INFORME JUSTIFICATIVO SOBRE BAJAS DESPROPORCIONADAS

PROYECTO CONSTRUCCIÓN BALSA DE ALMACENAMIENTO PARA RIEGO DE LA COMUNIDAD DE REGANTES "JAÉN NORTE", SITA EN EL TÉRMINO MUNICIPAL DE JAÉN

PROMOTOR: C.R. "JAÉN NORTE"

Jaén, Febrero de 2.022 Gabinete Técnico Agrícola

Presupuesto y mediciones del proyecto. Página 1.

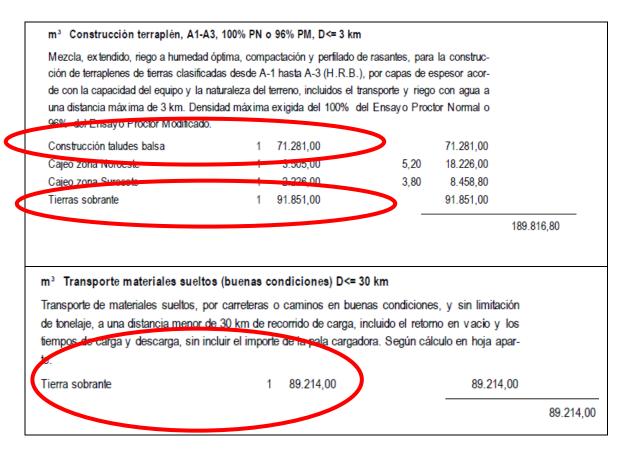
*Rialsa malinterpreta el destino de las tierras sobrantes del proyecto, no percatándose que parte de ellas (91.850 m³) ya van a modo de terraplén en la zonas definidas para extendido de tierras.

Con el planteamiento realizado, esta empresa no tiene en cuenta que las zonas donde pretende valorar esas tierras (zonas 1 y 3) ya están ocupadas por los 91.851 m³ de tierras sobrantes.
